| TYPE | YEAR | PROJECT NO. | SHEET NO. |
|---|---|---|---|
| CONST. | 2017 | HSIP-106(33) | 33 |

S.R. 106 WILLIAMSON CO.

BEGIN STA. 115+00.00
END STA. 116+00.00

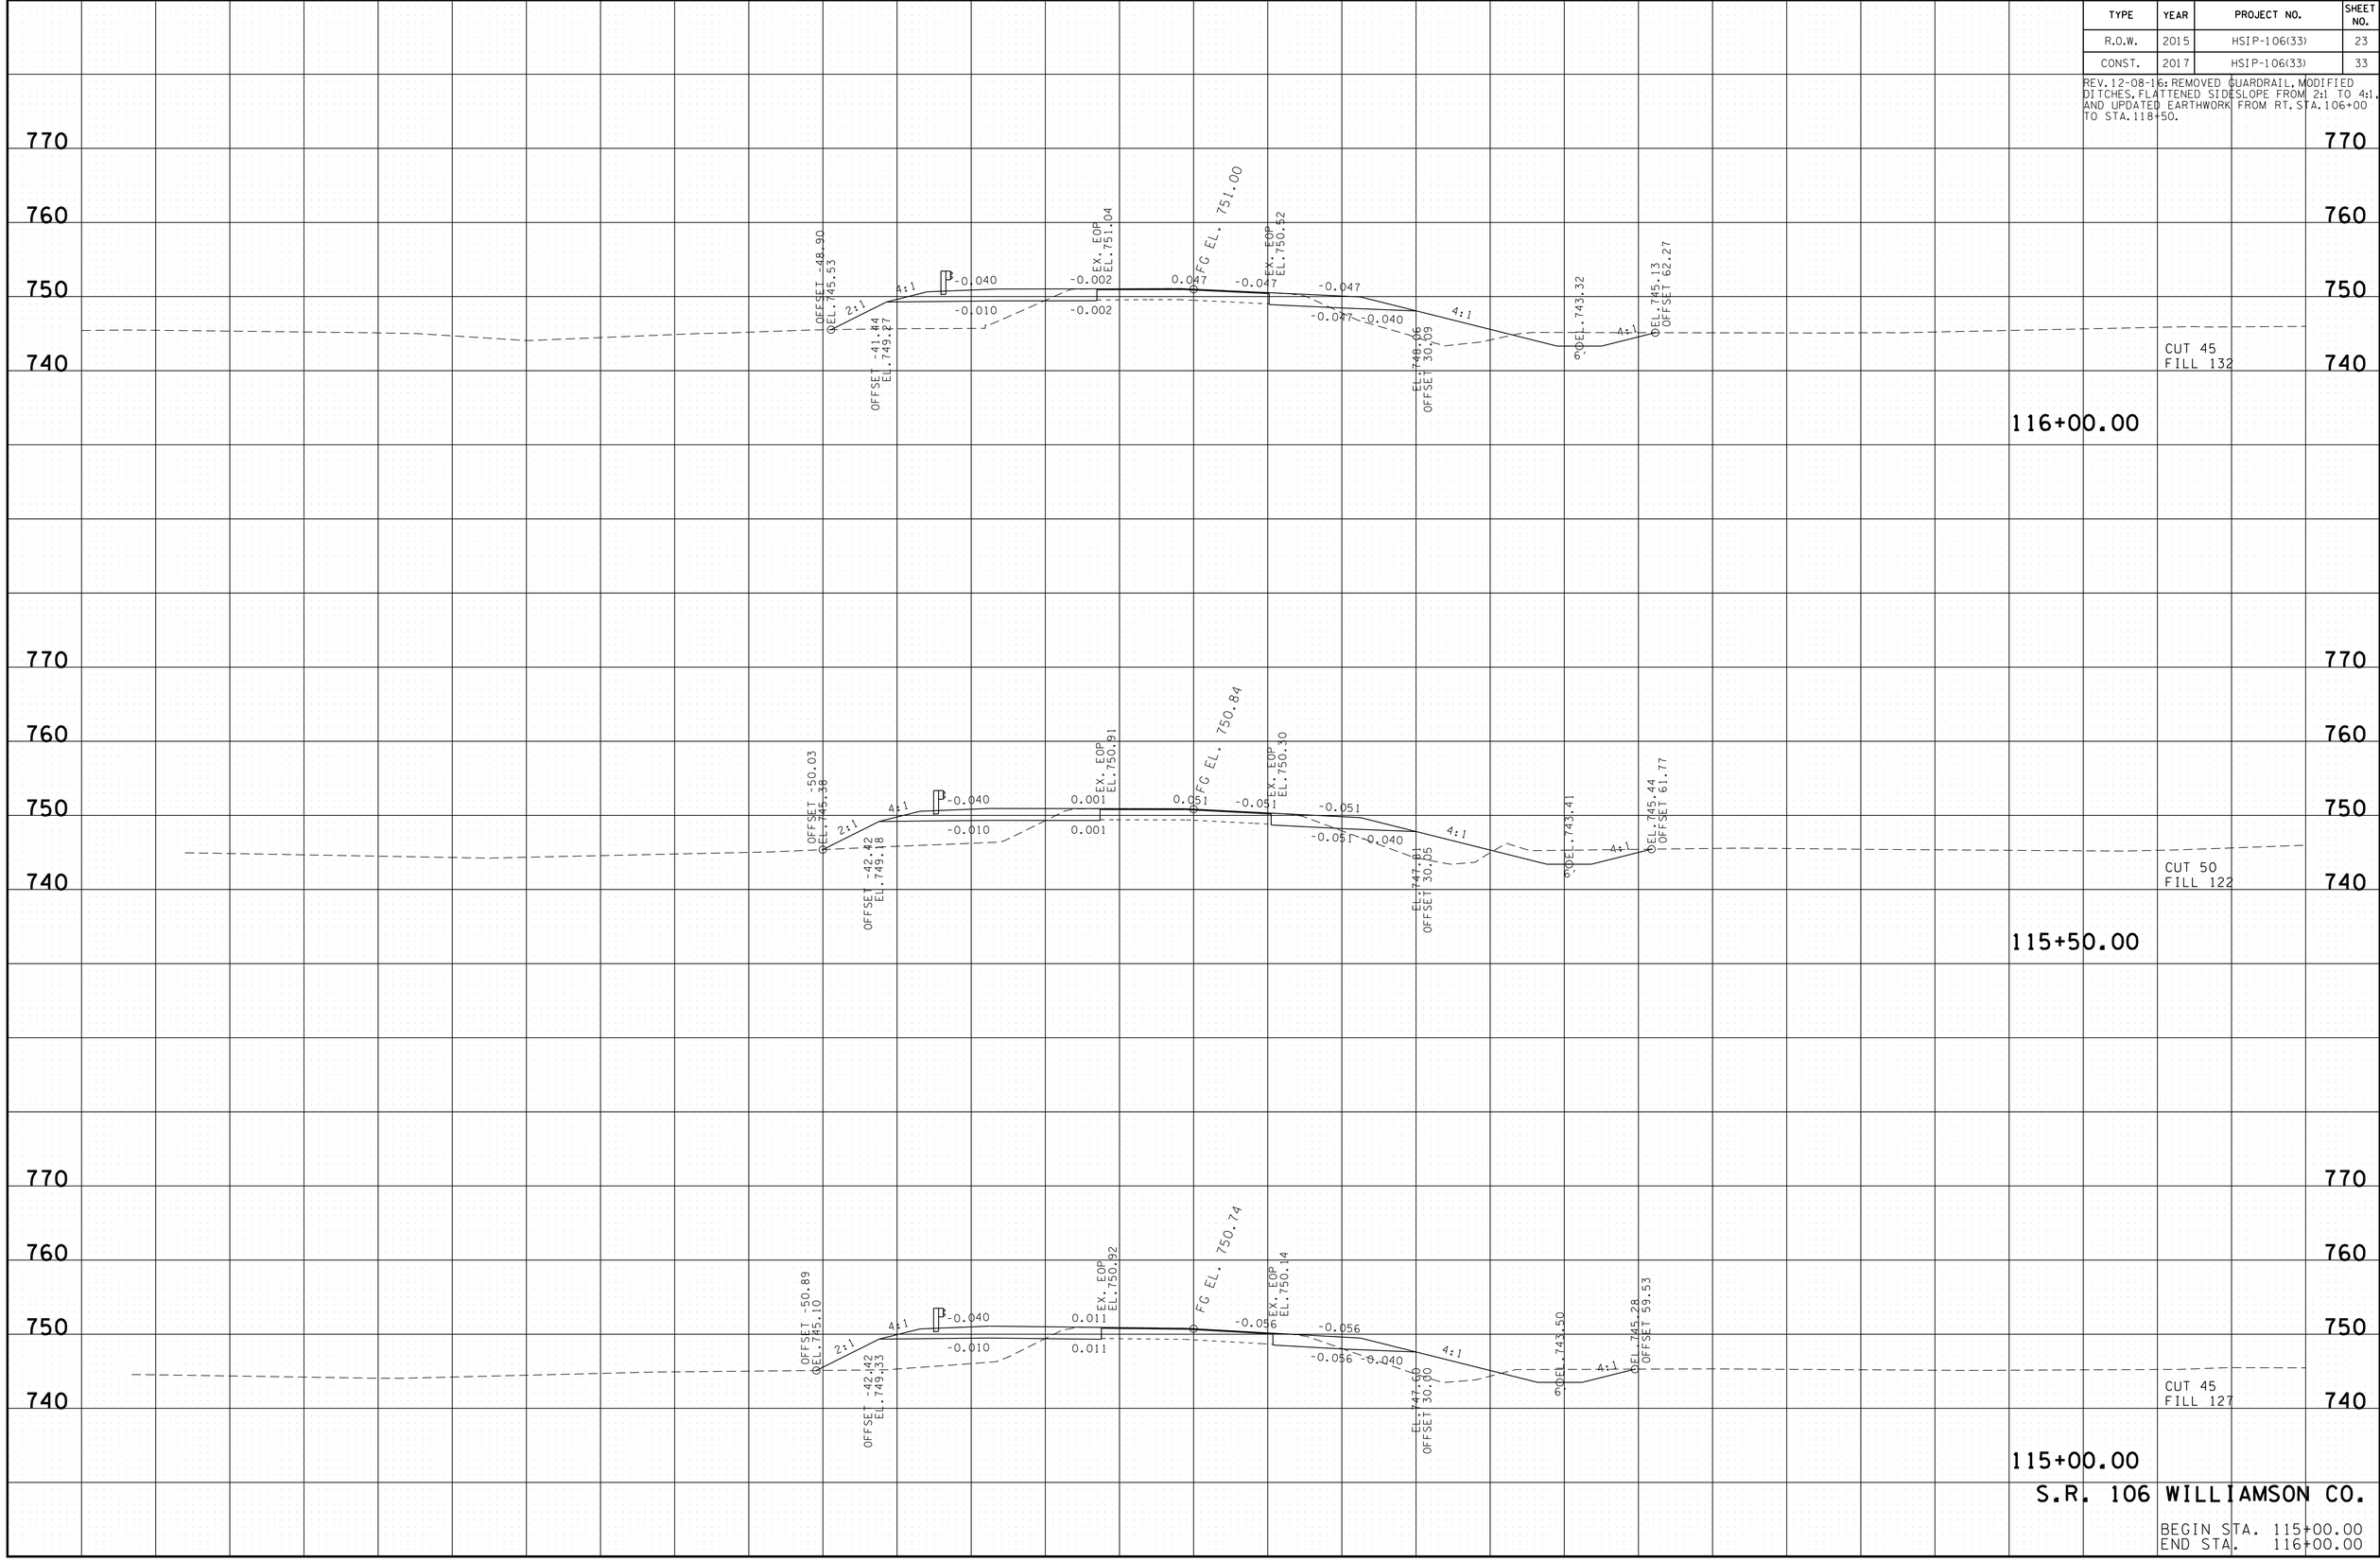
REV. 12-08-16: REMOVED GUARDRAIL, MODIFIED DITCHES, FLATTENED SIDESLOPE FROM 2:1 TO 4:1, AND UPDATED EARTHWORK FROM RT. STA. 106+00 TO STA. 118+50.
